柏崎刈羽原子力発電所6号及び7号炉審査資料	
資料番号	KK67-0098 改06
提出年月日	平成28年9月30日

柏崎刈羽原子力発電所 6号及び7号炉

津波による損傷の防止について
(指摘事項に対する回答)

柏崎刈羽原子力発電所における耐津波設計 コメント回答

位置図

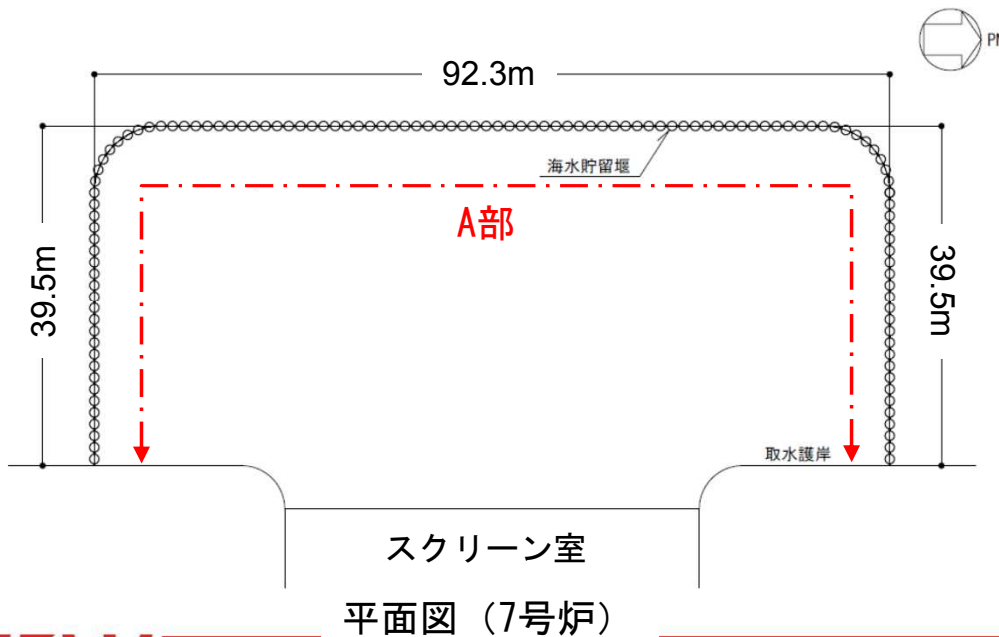
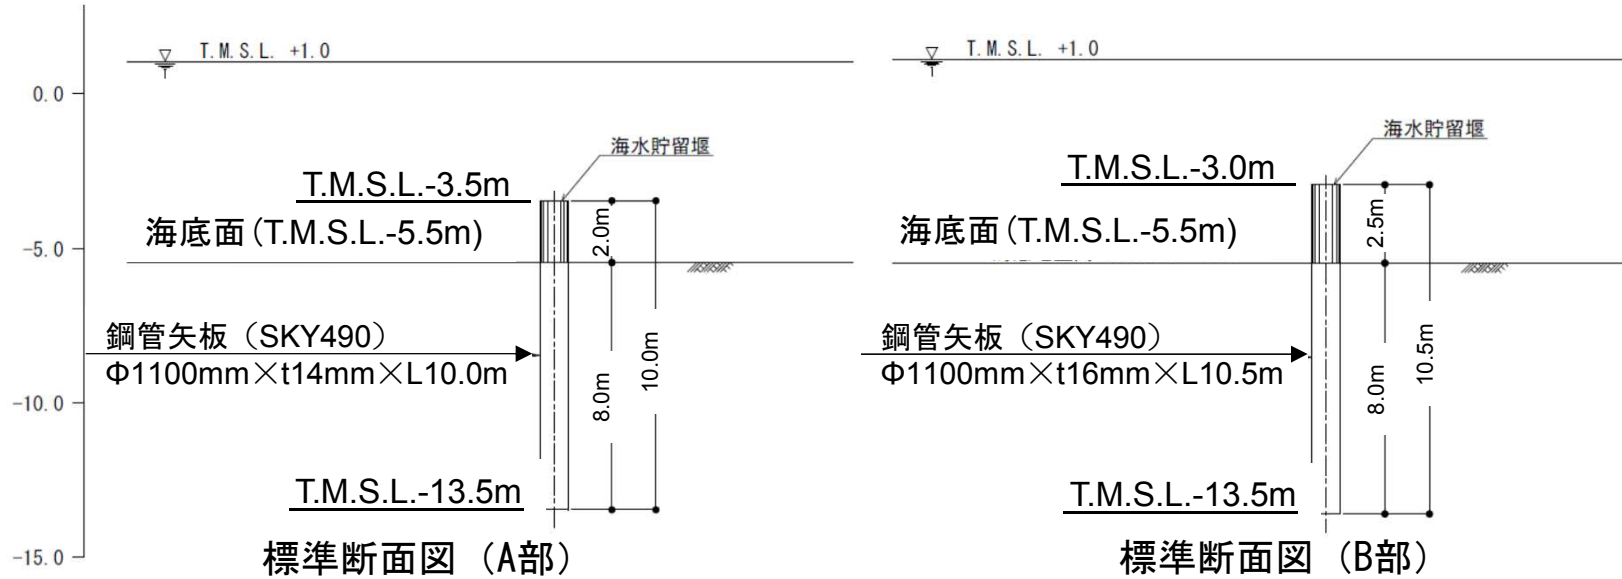
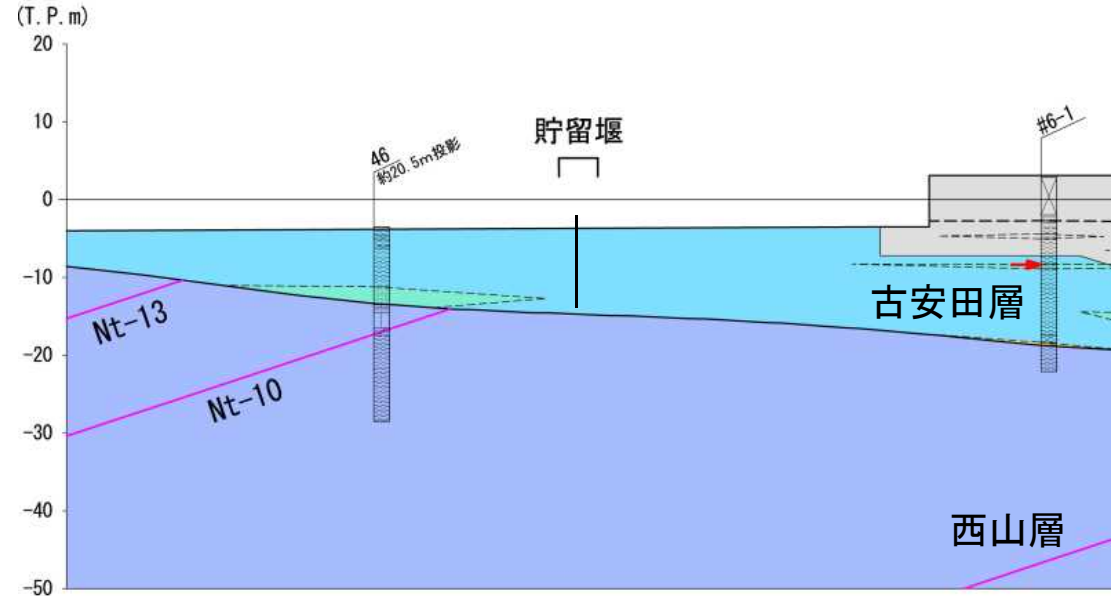
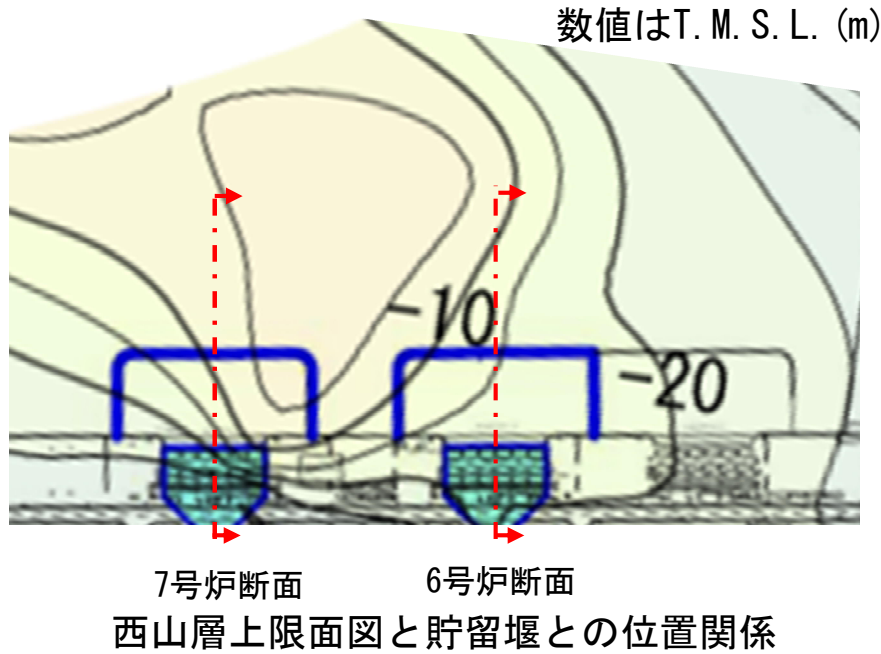
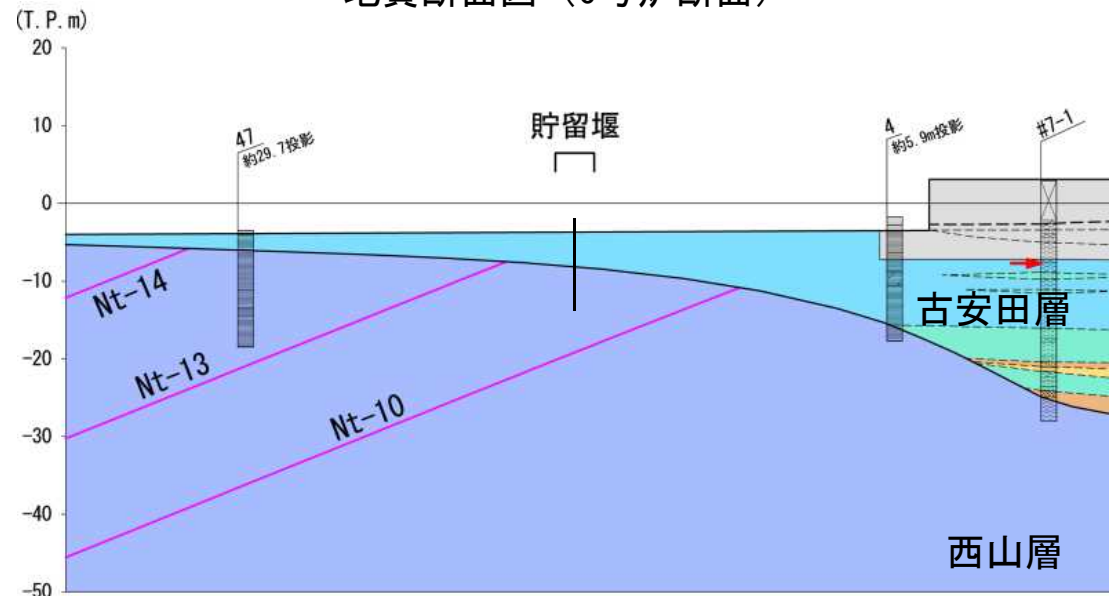
鋼管矢板の仕様（形状、板厚、材質等）及び設置地盤の物性値等について説明すること。

6 号炉の貯留堰は西山層に到達していないため、妥当性を確認すること。

管理番号	No.	コメント	回答方針
358-10	1	鋼管矢板の仕様（形状、板厚、材質等）及び設置地盤の物性値等について説明すること。	鋼管矢板の仕様及び設置地盤の物性値等について記載。基準地震動Ssに対し、十分な支持性能を有している見通しを確認した。
（関連コメント） 第379回 審査会合（液状化）	2	6号炉の貯留堰は西山層に到達していないため、妥当性を確認すること。

鋼管矢板の仕様および設置地盤の物性値について別紙 1 に示した。また、6 号炉貯留堰の支持力照査結果の見通しも合わせて示した。6 号及び 7 号炉の貯留堰は古安田層（粘性土）（一部、西山層）に支持されており、十分な支持力を確保している見通しを確認した。

- 貯留堰の根入れは8mとし、杭先端はT.M.S.L.-13.5mに位置しているため、貯留堰の一部は西山層に支持している。
- 本資料における支持力の評価は、保守的に古安田層のみに支持する6号断面を例示する。

第3図 津波防護施設の概要
(a) 海水貯留堰 (7号炉の例)

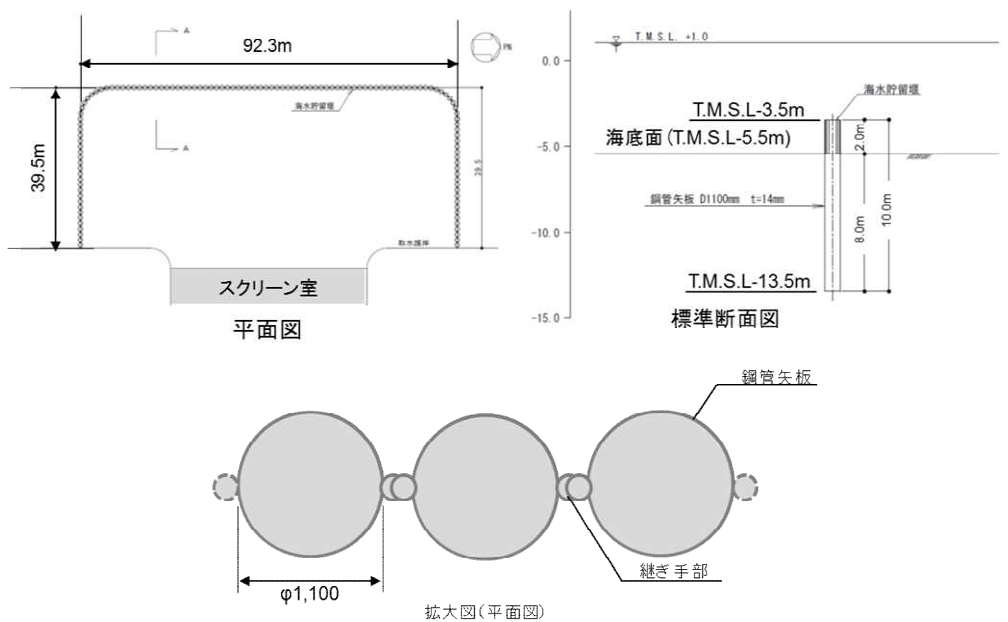
海水貯留堰の設計用荷重及びその組合せの設定の考え方並びに継ぎ手部の評価手法について整理し説明すること。

海水理貯留堰および補機放水庭を含む、津波防護施設および浸水防止設備の許容限界の考え方について別紙 2 に記載した。鉄筋コンクリートによる止水機能も確保する場合は、構造部材である鉄筋コンクリートがおおむね弾性範囲内に留まることを計算により確認し、止水ゴム等により別途止水機能を確保する場合は基準地震動 S_s に対する変位追従性を計算により確認する旨を記載した。

図-1 水密扉に作用する荷重の作用図

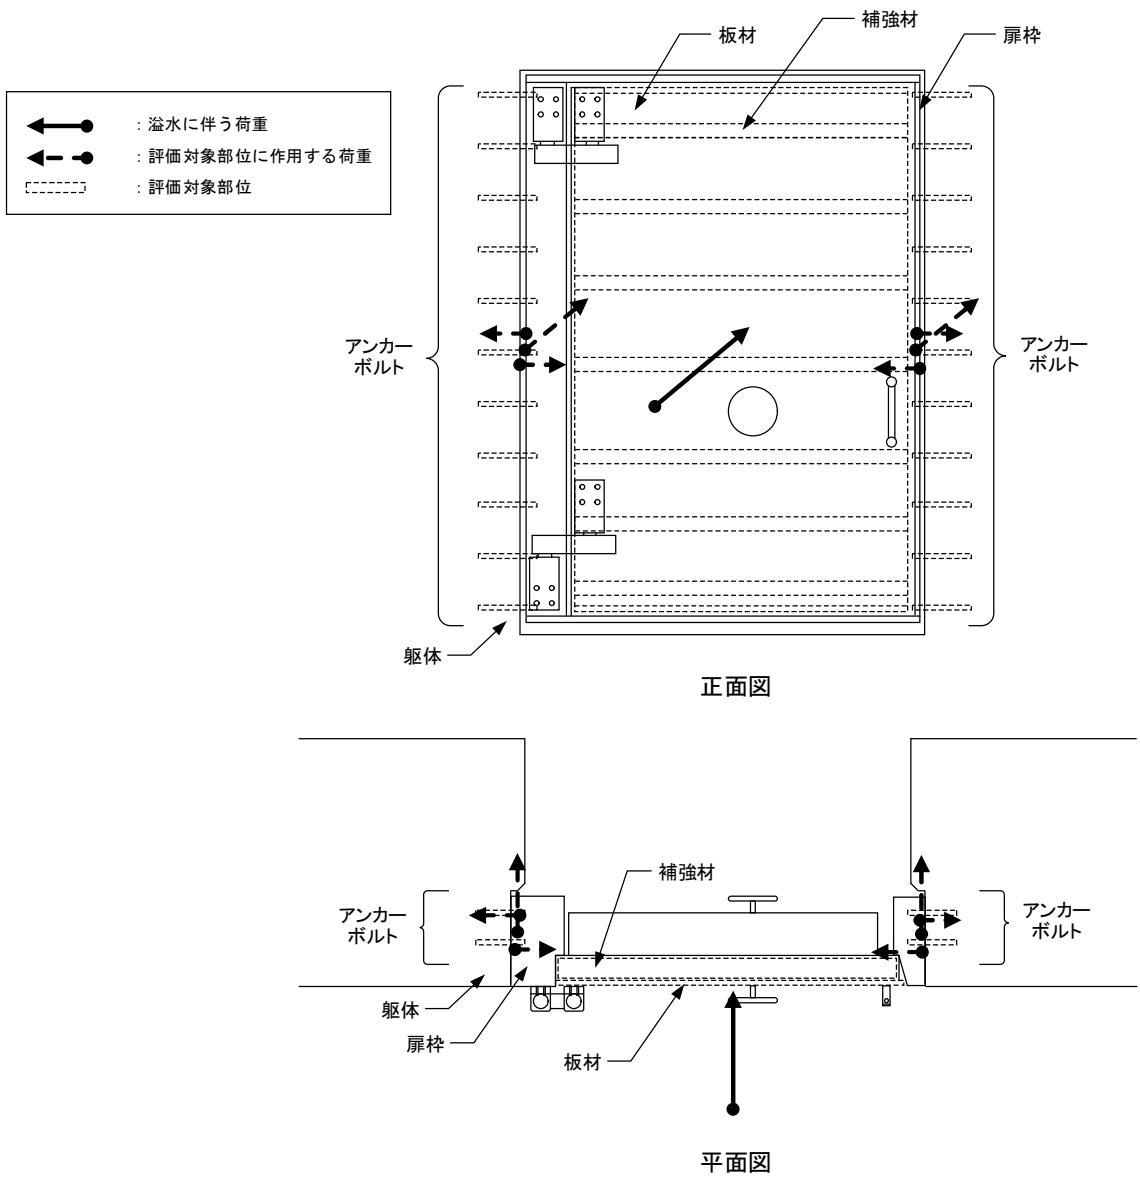
水密扉設置時の扉枠強度の考え方について説明すること。

水密扉を新設する場合は扉枠ごと取替えを行っており、水密扉の枠材はアンカーボルトにより、建屋躯体と一体化するように設置されている。

図 1 に溢水時に水密扉に作用する荷重の作用図と工認での評価予定部位、図 2 及び図 3 に地震時に水密扉(扉閉止時及び開放時)に作用する荷重の作用図と工認での評価予定部位を示す。これより、扉枠の枠材自体は、部材形状と想定される荷重の作用方向から、水密扉を構成するその他の部材と比較して構造上の弱部とはならないことが確認出来る。扉枠に係る、工認での評価部位としては、構造上の弱部となるアンカーボルトを選定する予定である。
